CONCURSO ANTEPROYECTO "PARQUE DE LA CIUDAD"

PARQUE URBANO Y CENTRO DE CAPACITACION + PRODUCCIÓN DE MÚSICA

PLAN DE RENOVACIÓN DEL ESPACIO PÚBLICO EN COMODORO RIVADAVIA
RECUPERACIÓN Y REVITALIZACIÓN DE BARRIOS

Critica del Jurado

ID56391- 3er Premio

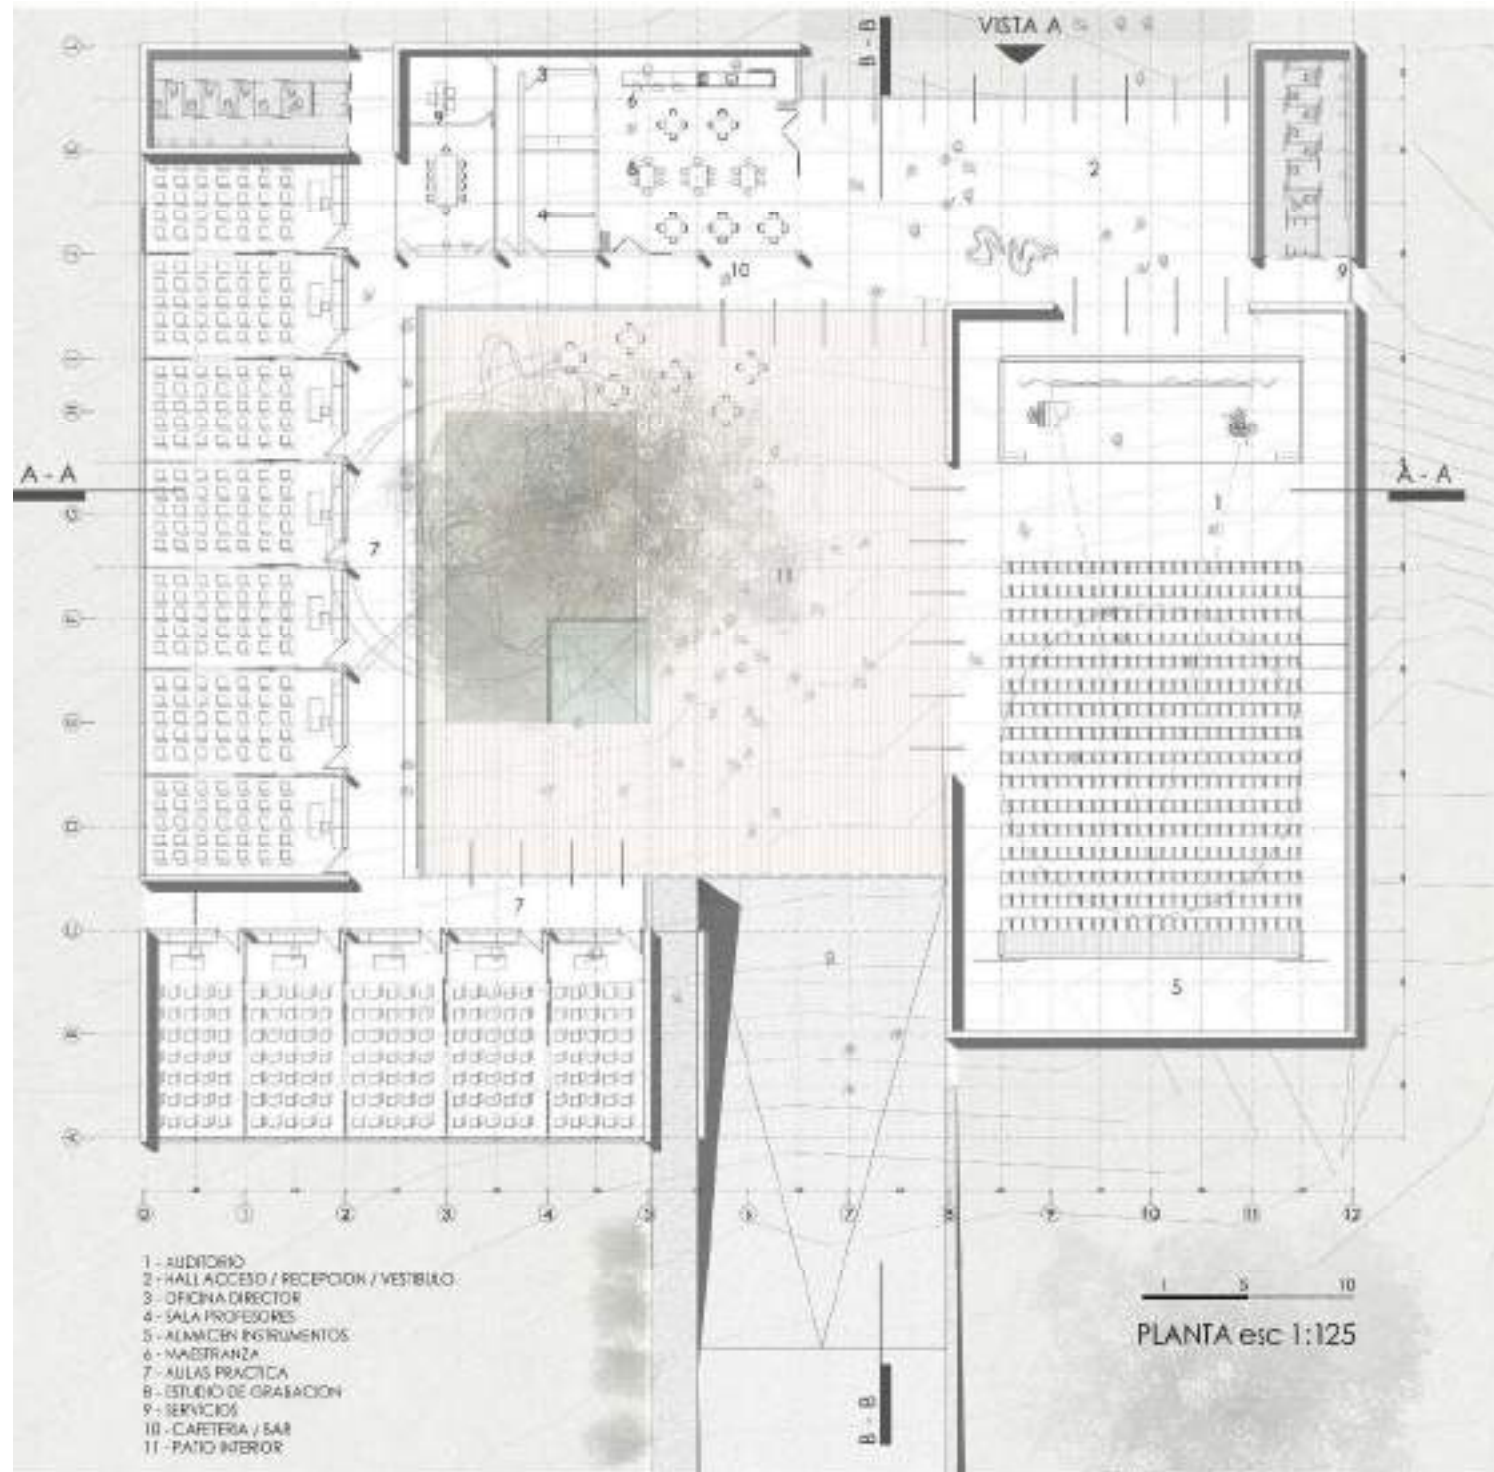
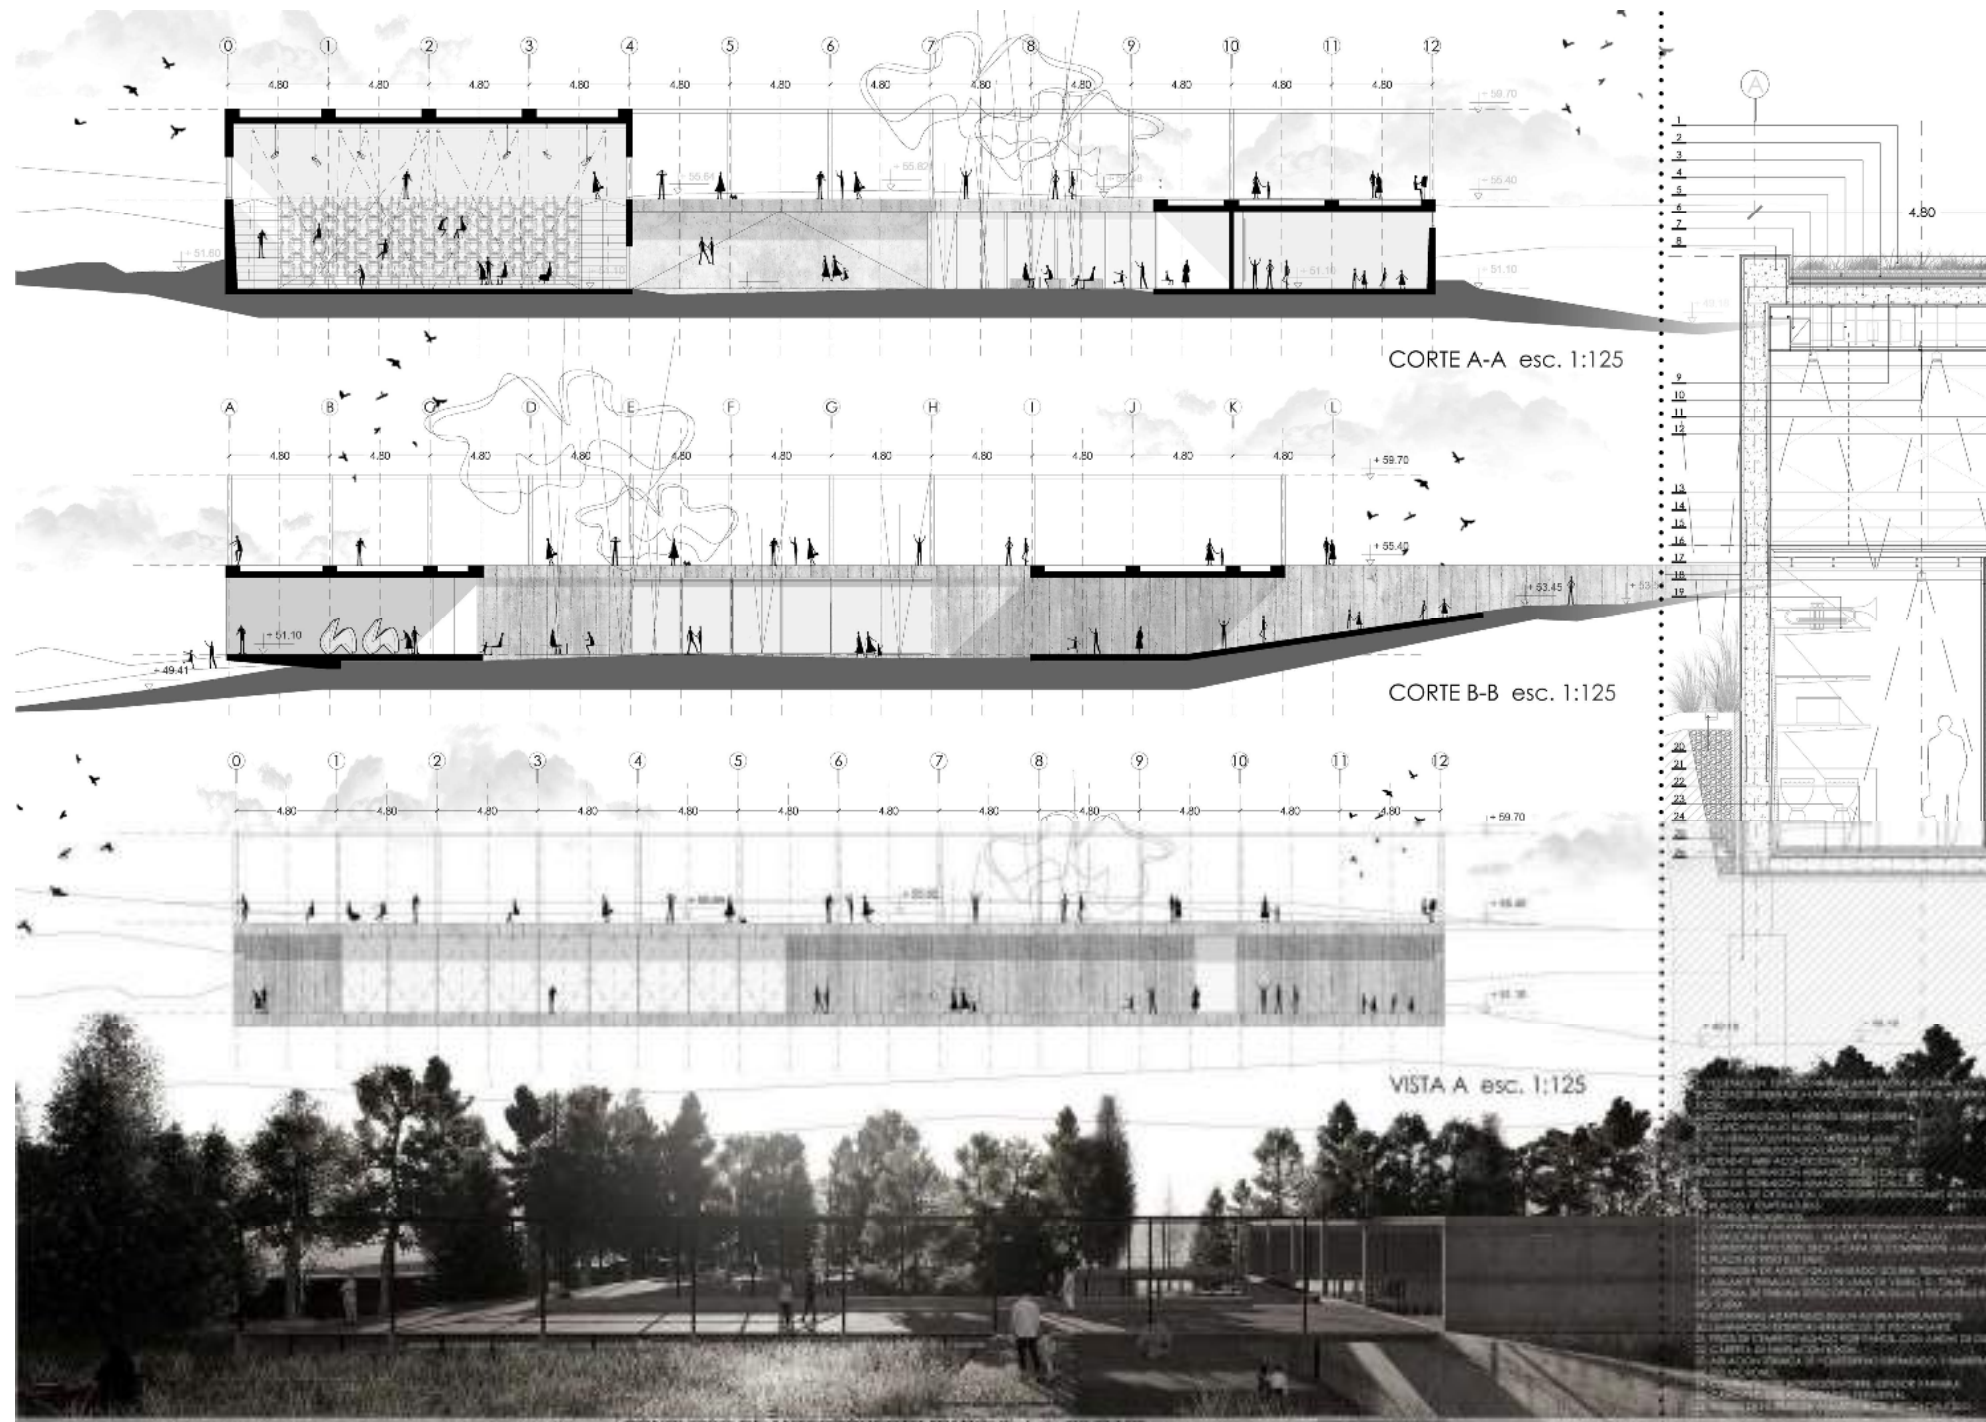
El proyecto del parque se organiza a partir de un edificio patio ubicado en el centro del predio y a partir del cual se reparten las áreas y sectores con mucho cuidado y con el criterio de constituir un ámbito de carácter regional. El edificio patio resulta una propuesta de notable factura con una resolución con referencias a la cultura arquitectura que se suman a los de la organización del parque. Sin embargo allí aparecen los límites del proyecto ya que las demandas de un parque de la ciudad superan la envergadura de esta propuesta.

Critica del Jurado ID 10232 – 1ra Mención

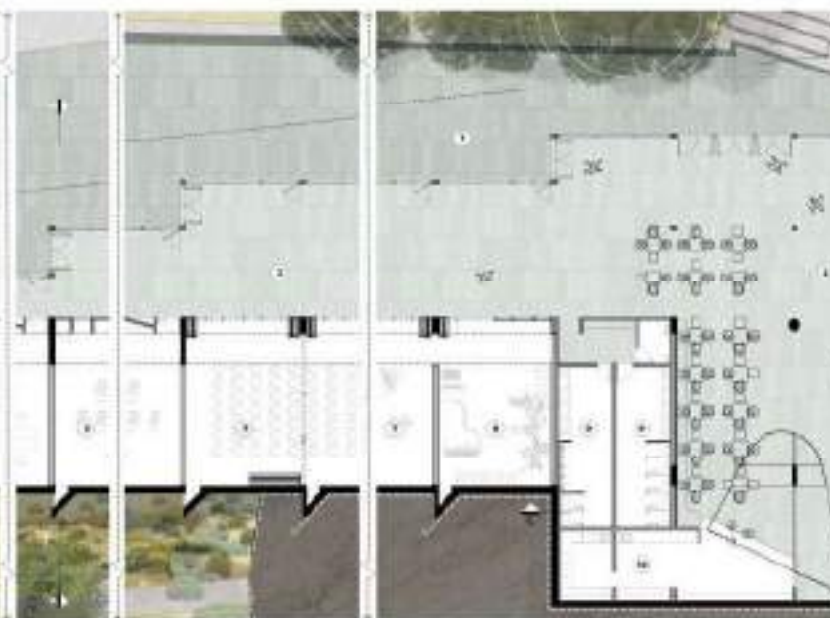
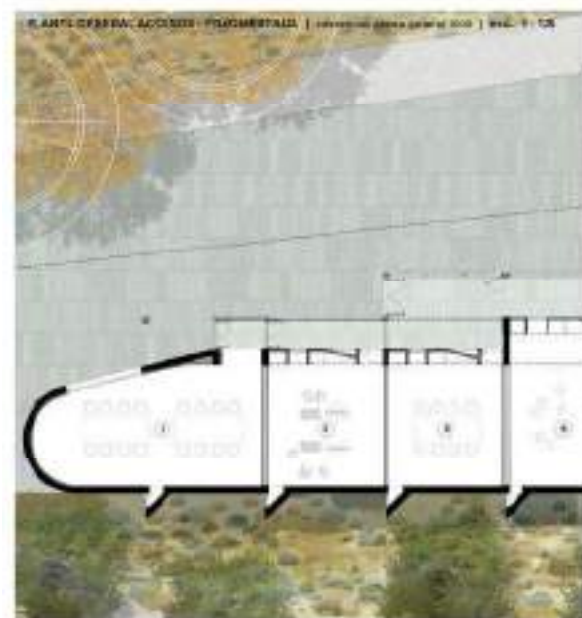
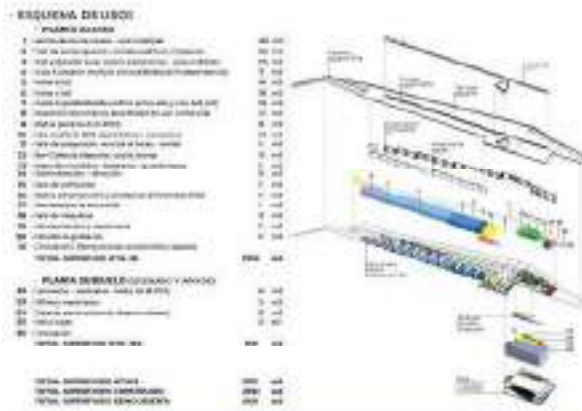
El proyecto define correctamente la compleja relación con una vía de tránsito como la ruta Nacional n°3, resolviendo adecuadamente los accesos, cruces y pavimentos.

Esto le permite resolver un parque amplio y generoso aunque sin demasiadas propuestas. El planteo del edificio es el adecuado aunque su resolución no tiene la calidad del planteo original

Critica del Jurado ID 133084 – 2da Mención

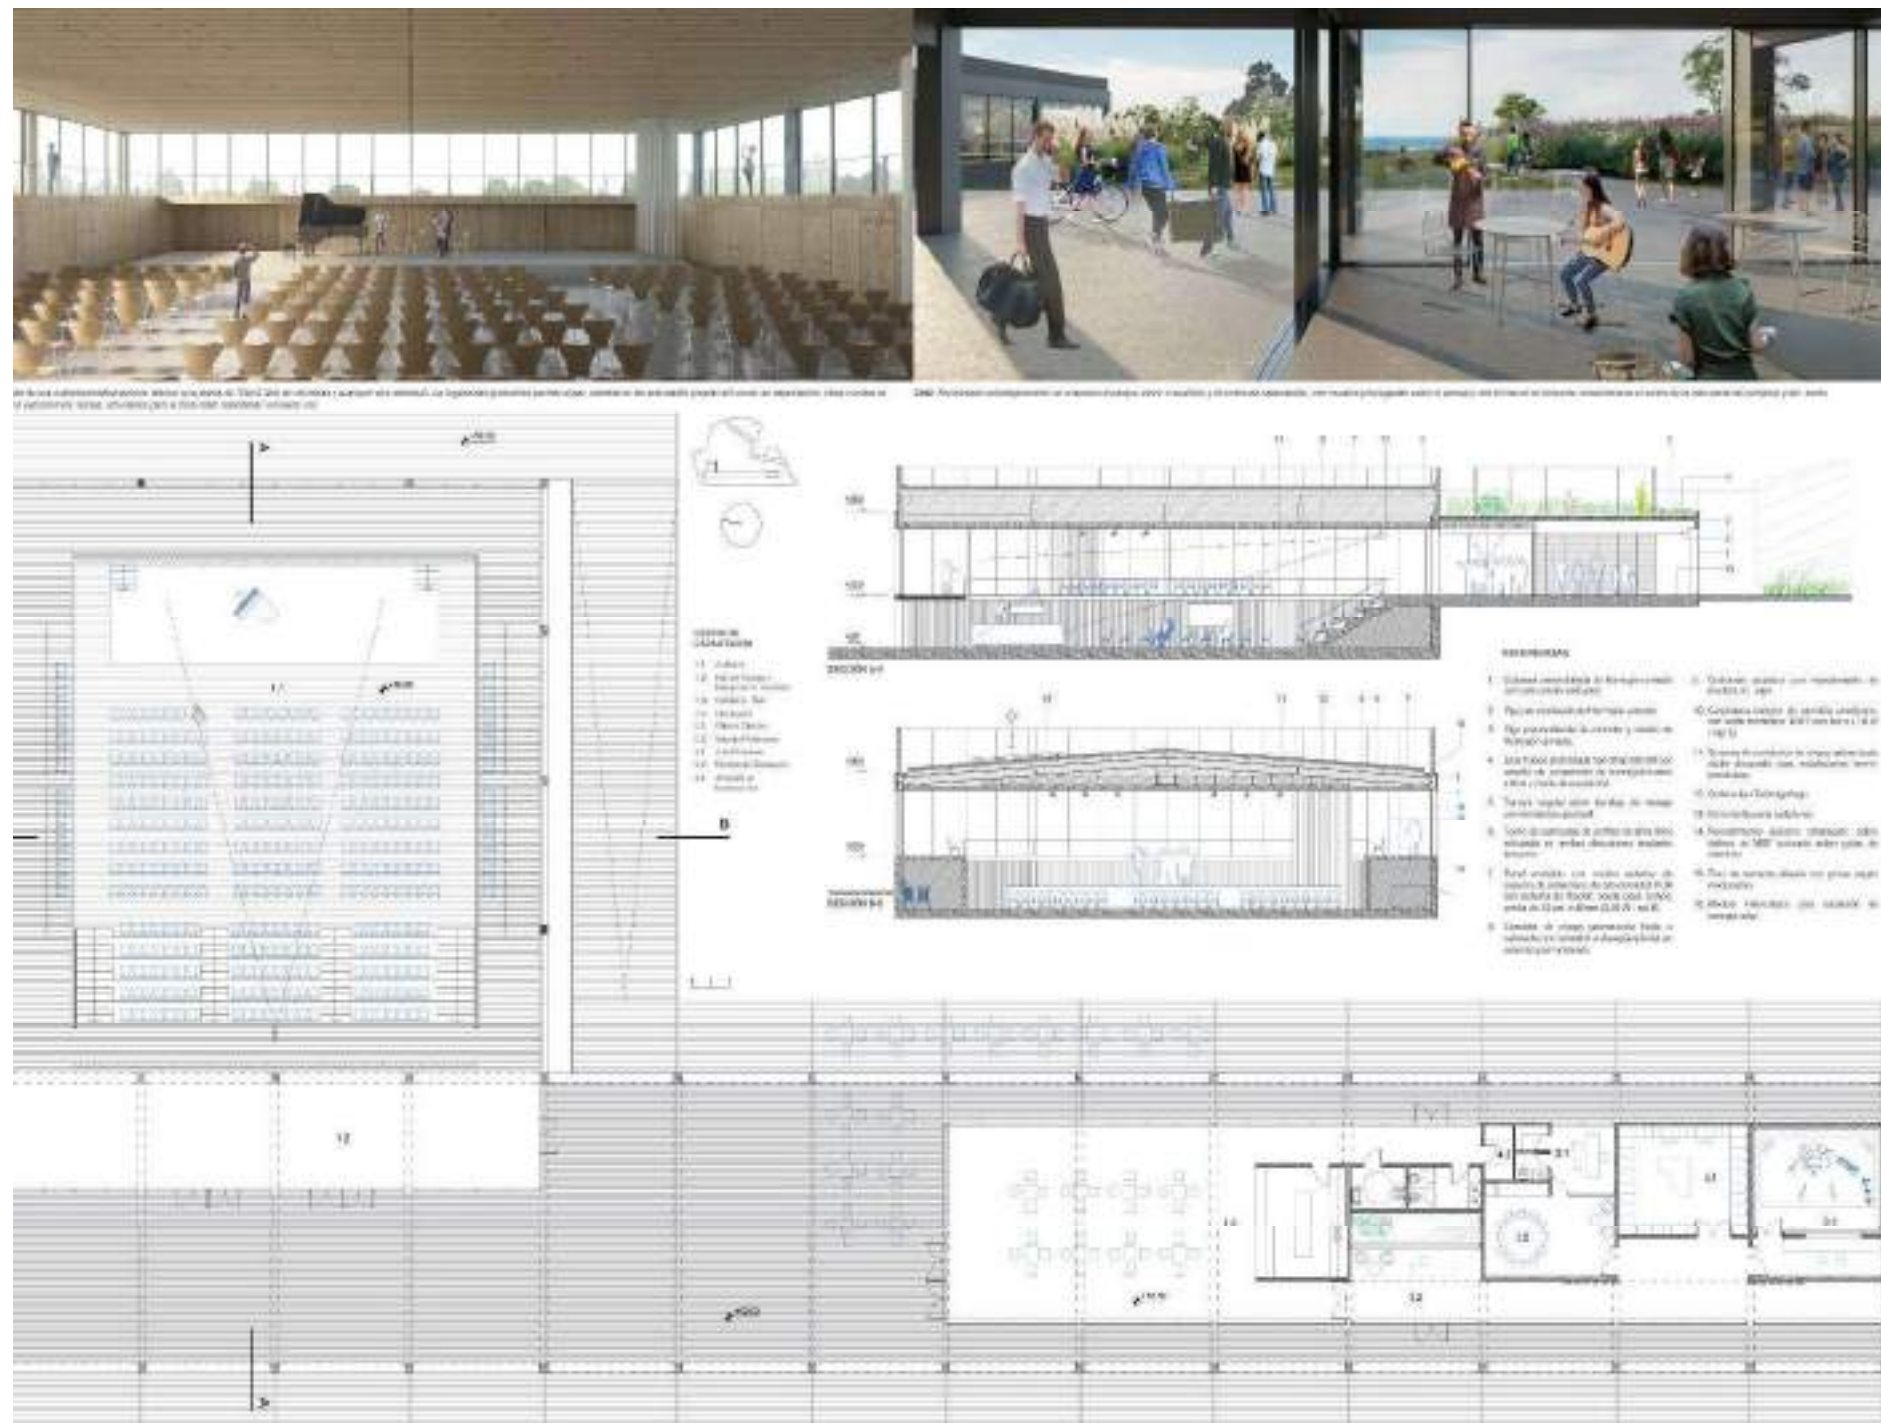
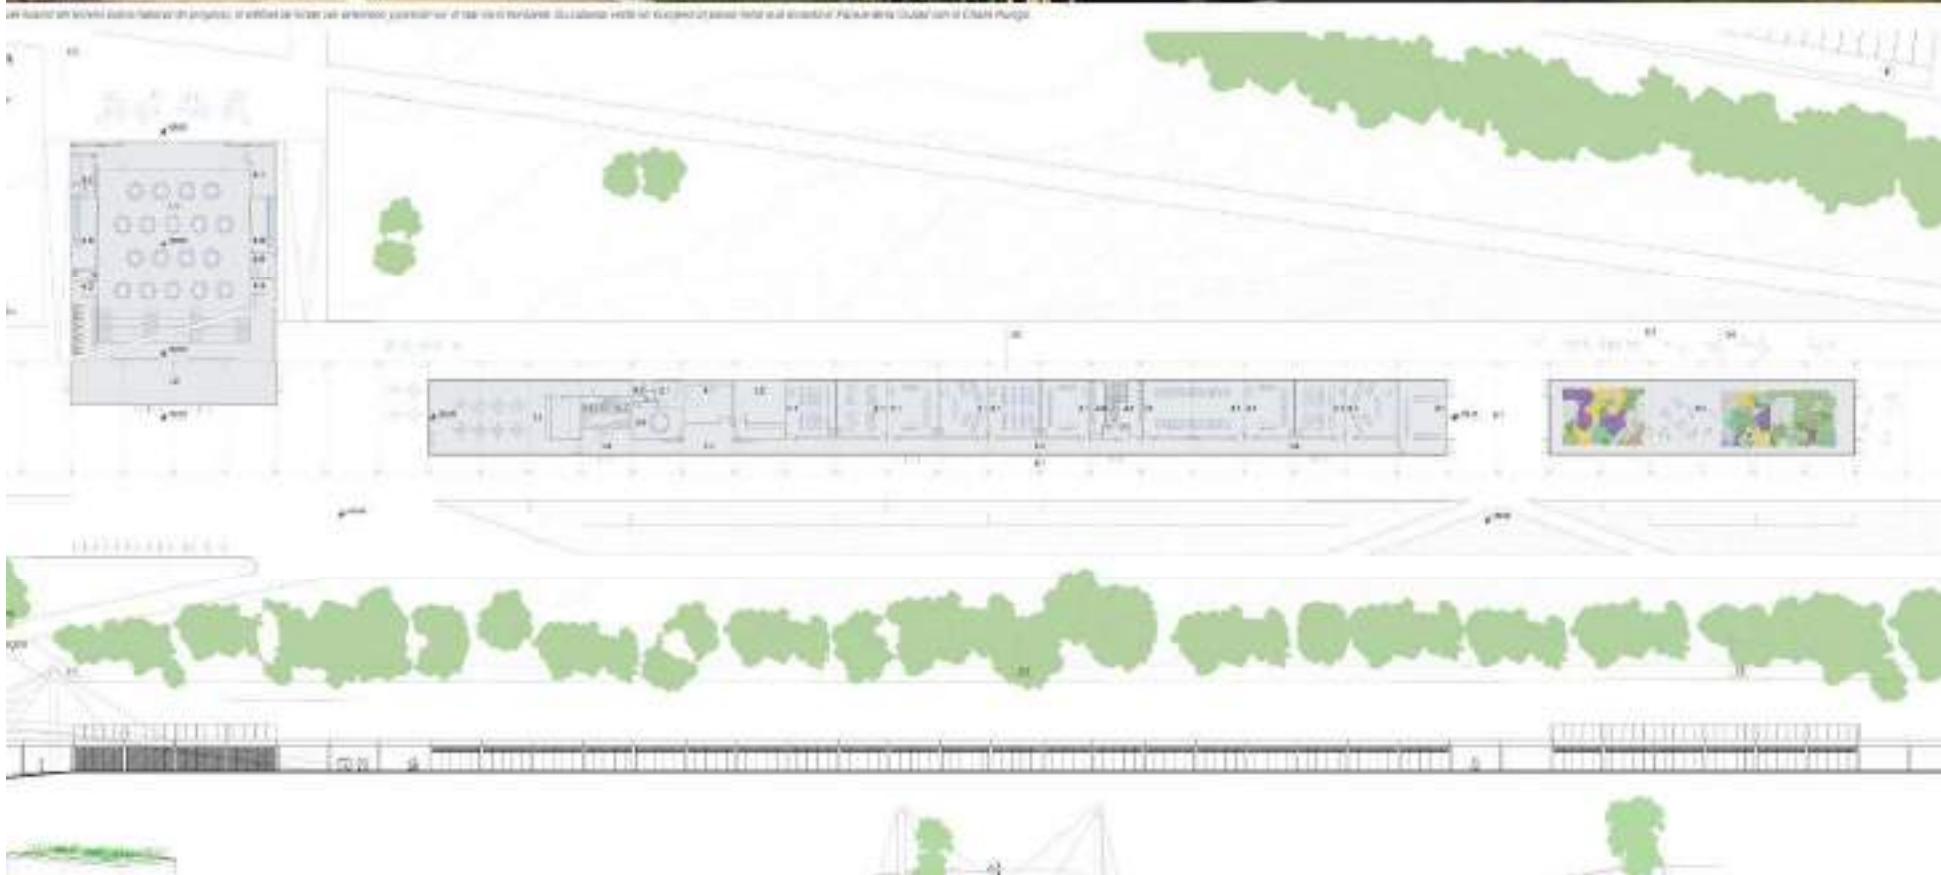
El proyecto plantea una implantación muy potente en su relación con las vistas al mar y como barra horizontal frente al escenario ondulado de la meseta. Así mismo plantea un parque con condiciones bio-ambientales muy adecuado y con especies vegetales apropiadas para las rigurosas condiciones climáticas y de bajo mantenimiento.

La propuesta posee su arista más débil, en la organización de accesos y orientación de la sala Auditorio.
